P5253 JS F 67580 Mertzwiller

N° ITOE0186-fr

15/02/2016

1. Évolution de la version programme de la carte CU-OH-01 : De 01.03 vers 02.00

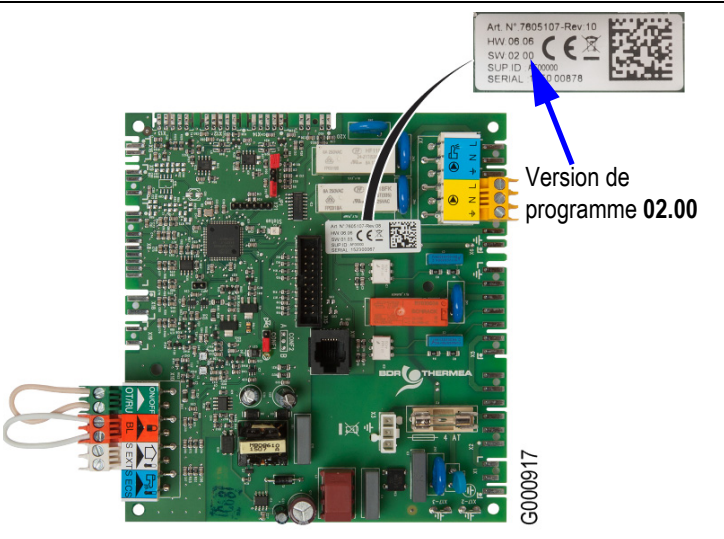
Description des modifications :

- La carte électronique **CU-OH-01** à partir de la version **02.00** est compatible avec le module intérieur hybride **200 XSL HYBRID**.
- Menu Information :
 - Paramètre **PM001**: Consigne calculée chauffage(°C), devient **PM002**
 - Ajout du paramètre **AM101** : Consigne calculée brûleur (°C) - point de consigne interne,
- Paramètres utilisateur :
Paramètre **DP020** : Post-fonctionnement de la pompe après production ECS, devient **DP213** (réglage d'usine 3 mn)
- Paramètres installateur :
Paramètre **AP078** : Présence de sonde extérieure, devient **AP056**.

Version de programme **02.00**

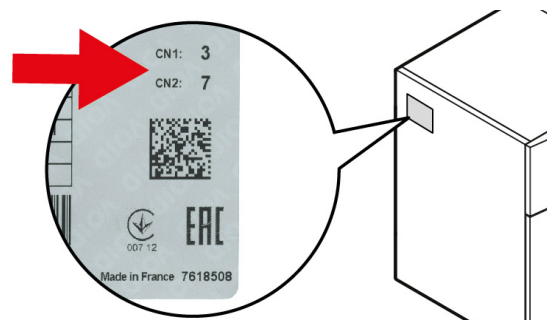
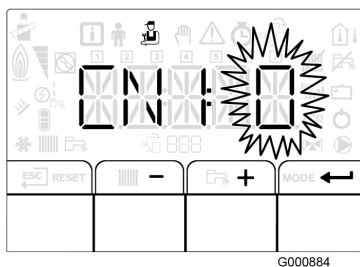
En cas de présence d'un thermostat d'ambiance modulant (colis RS 200-3 / RS 200 R3) et apparition du défaut **B04** : Remplacer la carte électronique **CU-OH-01**.

**Utiliser les cartes CU-OH-01 nouvelle version : Version de programme 02.00 (Cartes disponibles au CPR - Voir tableau ci-dessous).**

3. Aide au diagnostic de pannes - Tableau OEtroCom 2

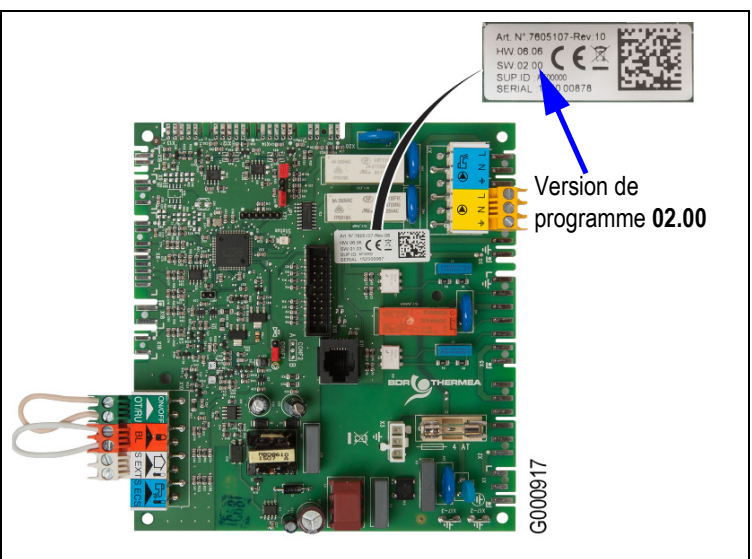
En cas de présence d'un thermostat d'ambiance modulant (colis RS 200-3 / RS 200 R3) et apparition de l'un des défauts suivants :

- Défaut **B04**
- Disparition des paramétrages client (Programmation, Consignes de température,...)
- La valeur des paramètres **CN1** et **CN2** dans le sous-menu **CONF** du menu Installateur est passé à 0 : (**CN1= 0** et **CN2 = 0**)

Effectuer les opérations décrites ci-après :

- ▶ Accéder au menu installateur : appuyer sur les 2 touches de droite et sélectionner l'icône . Valider avec la touche ←.
- ▶ Entrer le code **0012**, valider puis accéder au paramètre **CONF** :

- ▶ Reporter les valeurs **CN1** et **CN2** relevées sur la plaquette signalétique de la chaudière avec + et -
- ▶ Valider par appui sur ← : la carte est paramétrée avec les réglages d'usine.
- ▶ Revenir à l'affichage principal : .

En cas de réapparition de l'un des défauts ci-dessus, remplacer la carte **CU-OH-01**.

Vérification de l'appairage des cartes option **SCB-04** (S4b et S4c) :

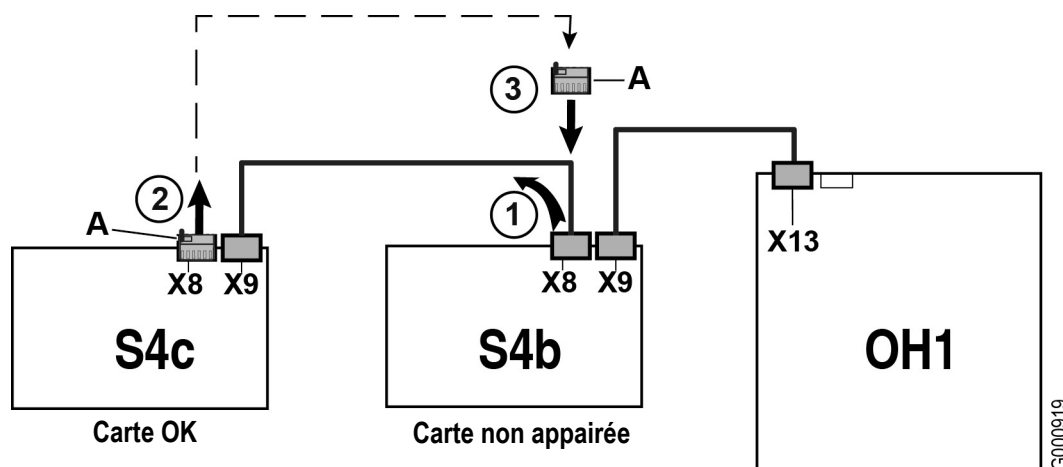
Dans certains cas, l'une des deux cartes options **SCB-04** (à l'affichage : S4b ou S4c, selon la position de la roue codeuse) n'est pas correctement appairée. Dans ce cas, le circuit avec vanne 3 voies correspondant n'est pas réglé. Le symptôme de carte non appairée est l'absence d'affichage de la température extérieure (la sonde extérieure est raccordée sur la carte **CU-OH-01**, mais est également détectée par les cartes option). Pour vérifier ou rétablir l'appairage correct de la carte, procéder comme indiqué ci-après :

- Afficher la carte **S4b** ou **S4c** à vérifier, à l'aide du menu . Valider avec la touche .
- Accéder au menu Information ,
- A l'aide des touches + / - afficher le paramètre **AM027** (température extérieure) : si aucune valeur n'est affichée (affichage ---), cette carte n'est pas correctement appairée. Si la température extérieure s'affiche, la carte est correctement appairée.
- Procéder de la même manière pour la deuxième carte option.
